Requerimento nº 101 /2017

Relatório Nº 133/2016

CI OBRAS	078/2016	DATA	02/03/2016
De	Secretaria Municipal de Obras e Planejamento Urbano		
Para	Coordenadoria Municipal de Defesa Civil (COMDEC)		
Assunto	Relatório Técnico de Vistoria

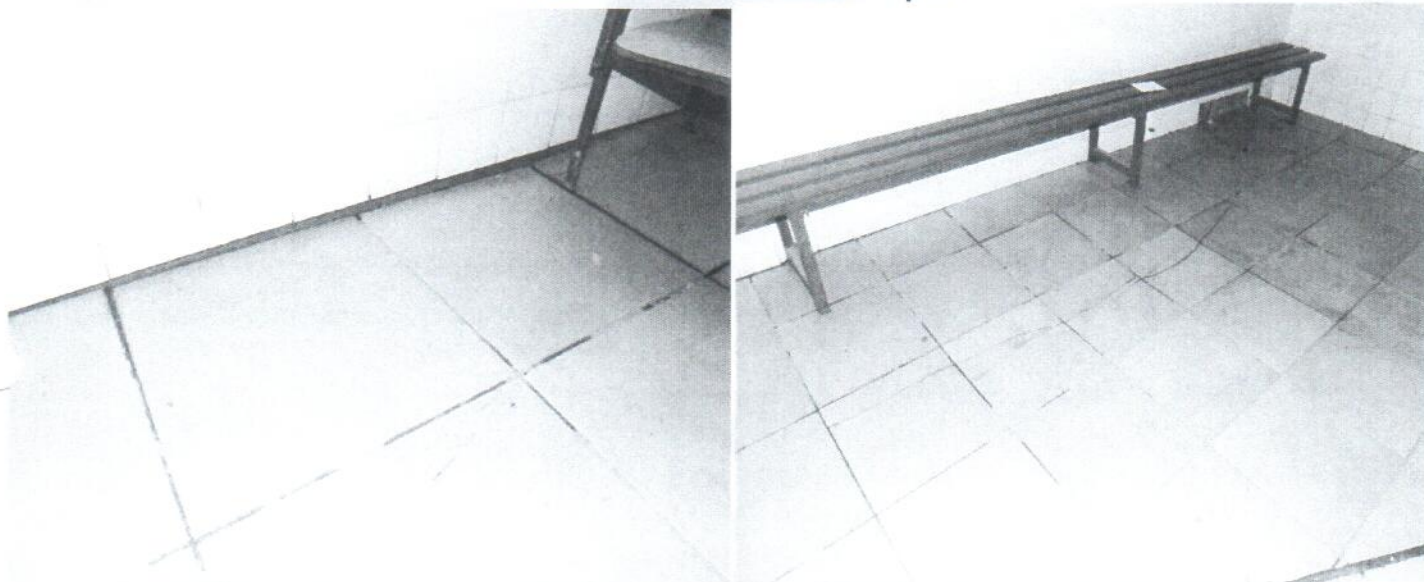
Rachaduras interior da quadra e vestiário

Abatimento e trincas no piso
